Odpowiedź na pytanie do swz

Dotyczy: postępowania o udzielenie zamówienia publicznego prowadzonego w ramach trybu podstawowego pn.: „Przebudowa ulicy Kossaka oraz budowa sieci kanalizacji deszczowej w ulicy Zygmuntowskiej w Bogatyni – II RAZ” - opublikowanego w Biuletynie Zamówień Publicznych pod nr 2022/BZP 00298241/01 w dniu 09.08.2022r., oraz na stronie internetowej prowadzonego postępowania <http://bip.bogatynia.pl/>, <https://miniportal.uzp.gov.pl/> w dniu 09.08.2022r.

ODBUDOWA NAWIERZCHNI JEZDNI UL. II ARMII WOJSKA POLSKIEGO - KR3

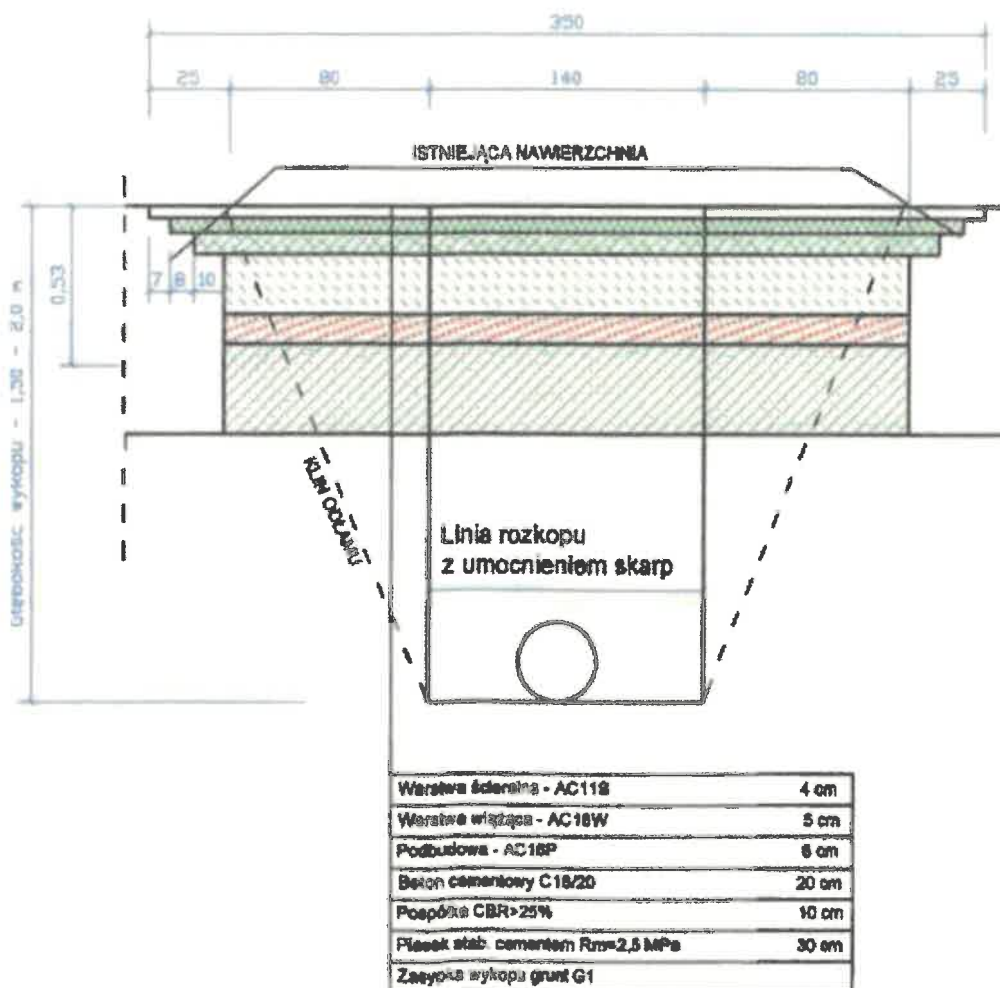
W ramach odbudowy nawierzchni w ul: II AWP w Bogatyni, po wykonanych robotach kanalizacyjnych, Zamawiający przewiduje wykonanie warstwy konstrukcyjnej nawierzchni jezdni wg. rysunku j/n. Wykonując odtworzenie nawierzchni jezdni wg. rysunku j/n., wykonawca nawierzchni asfaltowej będzie wymagał pełnej wytrzymałości podbudowy z betonu cementowego C 16/20. Beton taki pełną wytrzymałość uzyskuje po 28 dniach, i na taki okres po wykonaniu robót związanych z wykonaniem kanalizacji deszczowej, trzeba będzie zamknąć drogę. W związku z powyższym: Czy zamawiający przewiduje możliwość zastosowania innej technologii wykonania warstwy konstrukcyjnej nawierzchni jezdni ul: II AWP, pozwalającej na szybsze odtworzenie nawierzchni jezdni i jednocześnie zminimalizowanie czasu zajęcia jezdni w ul: II AWP w Bogatyni ?

Zamawiający nie przewiduje możliwości zastosowania innej technologii wykonania warstwy konstrukcyjnej nawierzchni i podbudowy. Ruch samochodowy należy w tym czasie prowadzić zgodnie z załączoną organizacją ruchu.
